Da: cinzia.filoni <cinzia.filoni@ingpec.eu>
Inviato: giovedì 16 ottobre 2014 18:10
A: DGSalvanguardia.Ambientale@PEC.minambiente.it
Oggetto: Osservazioni urgenti sul progetto Canale Contorta Venezia
Allegati: OsservazioniVIA e VIArch 16ottobre2014.pdf

alla Commissione VIA costituita presso il Ministero dell'Ambiente e della Tutela del Territorio di emettere parere NEGATIVO sul progetto preliminare denominato "Adeguamento via acqua di accesso alla stazione marittima di Venezia", che in realtà non preconizza un adeguamento ma una nuova via acqua di accesso alla stazione marittima, in ragione della carenza di valutazione degli effetti diretti o indiretti sui beni materiali e sul patrimonio culturale di Venezia ad opera dell'Autorità Portuale e della carenza di legittimazione della medesima a proporsi come soggetto aggiudicatore di un progetto di "riqualificazione" ambientale della laguna centrale che in realtà si configura come mero tentativo di mitigazione dei danni creati dallo scavo del nuovo canale, nonché per i rischi legati alla movimentazione dei sedimenti che si vorrebbero conferire presso l'isola delle Tresse, per i danni potenziali all'ecosistema lagunare, per quelli che ve

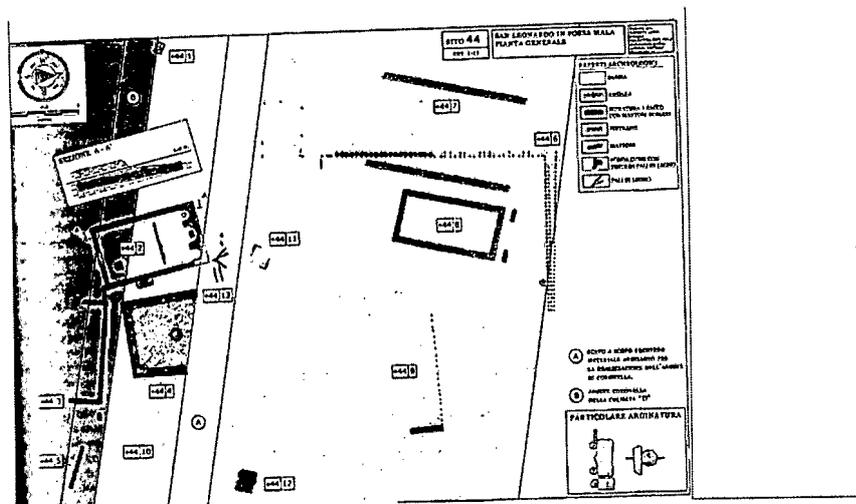
2. La presente VIArch non dà il sufficiente risalto ai **gravissimi danni che lo scavo del Canale Malamocco-Marghera ha arrecato ad alcuni siti archeologici di grande interesse, in primis il monastero medievale di San Leonardo in Fossamala**, letteralmente tagliato dall'opera e continuamente sottoposto all'erosione causata dalle onde prodotte dal passaggio delle navi.

Pianta del monastero di San Leonardo in Fossa Mala immediatamente dopo lo scavo del canale Malamocco-Marghera (da E. Canal, 2013). Il canale (ad est) e il canaletto di servizio (ad ovest) impattarono pesantemente sul complesso monastico. L'erosione, negli ultimi anni, ha fatto scomparire tutta la parte centrale del complesso e ha aggredito pesantemente anche la parte occidentale (chiesa ecc.).
